Serie 52 174 frem til 1990.

SERIE NR. 52 174

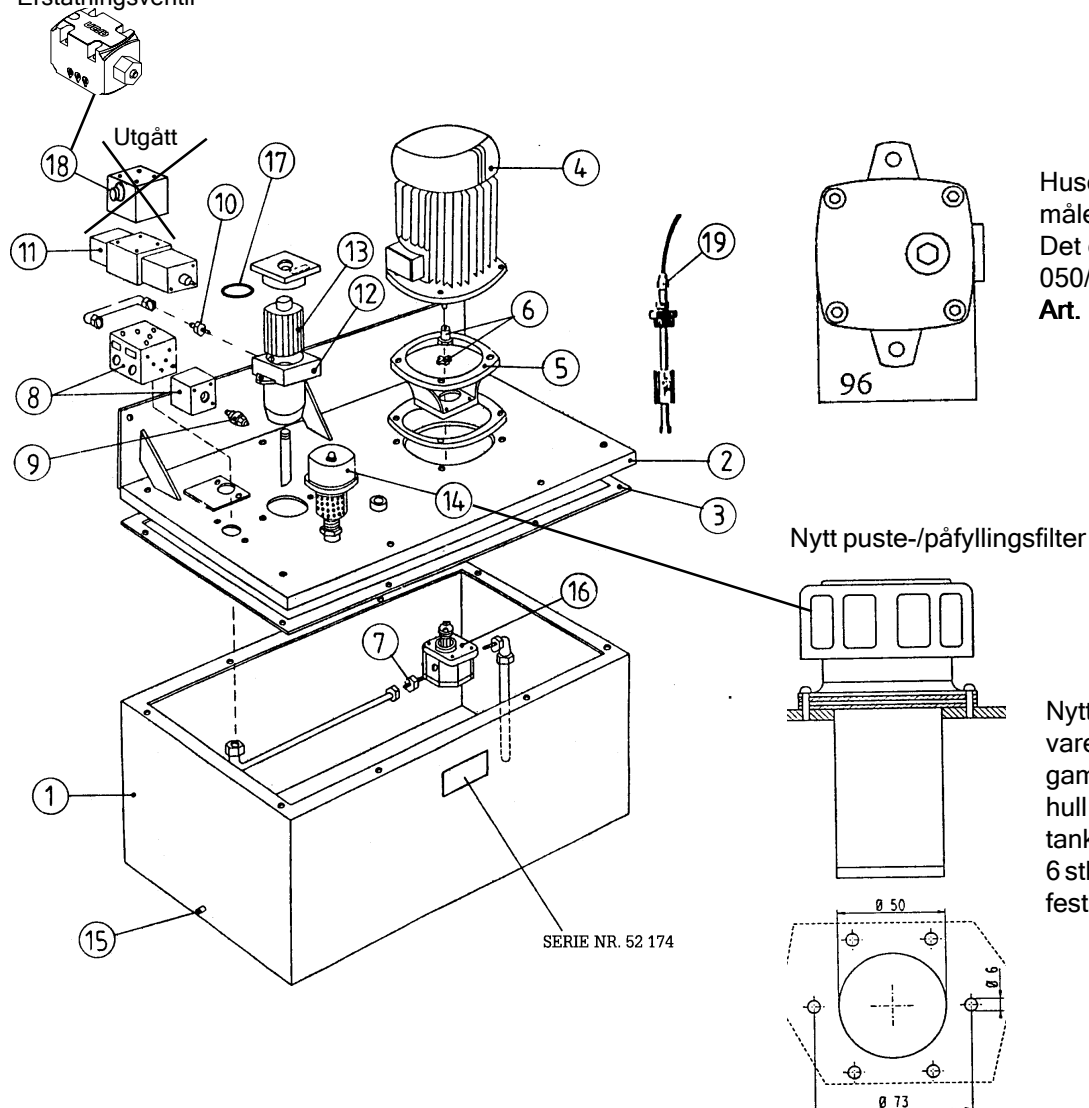
Huset på hydraulikkfilteret
måler 96mm på lokket.
Det er merket
050/100 - Diameter 50mm.
Art. nr.: 420642

Nytt puste-/påfyllingsfilter,
varenr. 420643, passer ikke i
gammelt hull. Her må lages
hull med Ø50 mm i
tanklokket til filteret, og
6 stk. hull Ø6mm til
festeskruer. Se tegning.
